# Avis Technique 6 / 12-2015\* 03 Add

(3<sup>ème</sup> Additif) à l'Avis Technique 6 / 12-2015

*Coffre PVC*

## Bloc N – Bloc R

Renfort vertical BLOC  
Réf 49902

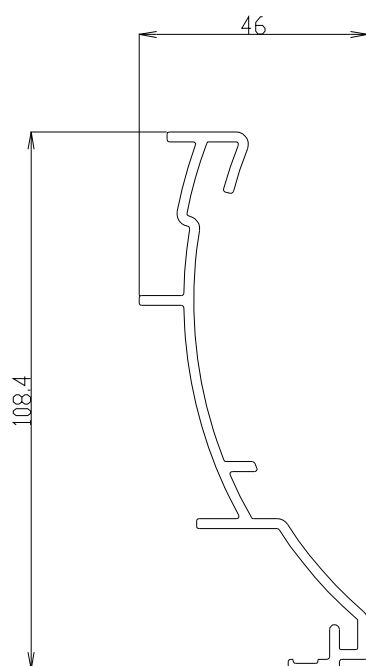
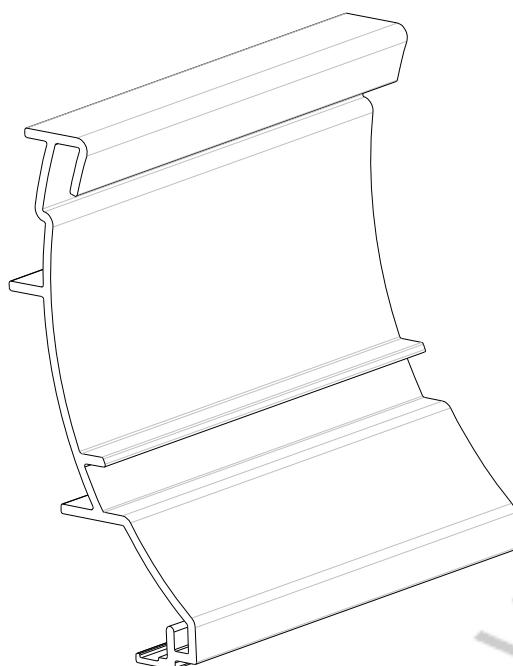
Cet additif voit principalement l'ajout d'un renfort en aluminium permettant de reprendre les charges verticales.

Pour les grandes longueurs, le poids propre de la traverse haute du dormant et de la sous face peut être repris par les joues intermédiaires ou par le renfort vertical 49902 pour la taille 200.

- ouvrir la trappe de visite et enlever l'isolation thermique,
- poser renfort vertical avec les cales 49904
- dévisser la vis au maximum et positionner la cale de réglage 49903 au centre du renfort vertical sur le renfort de la sous face,
- avec une clef plat nr 7, serrer la vis pour faire remonter la traverse haute de la menuiserie et réduire la flèche et serrer le contre écrou,
- remonter et clipper la trappe de visite avec isolation thermique.
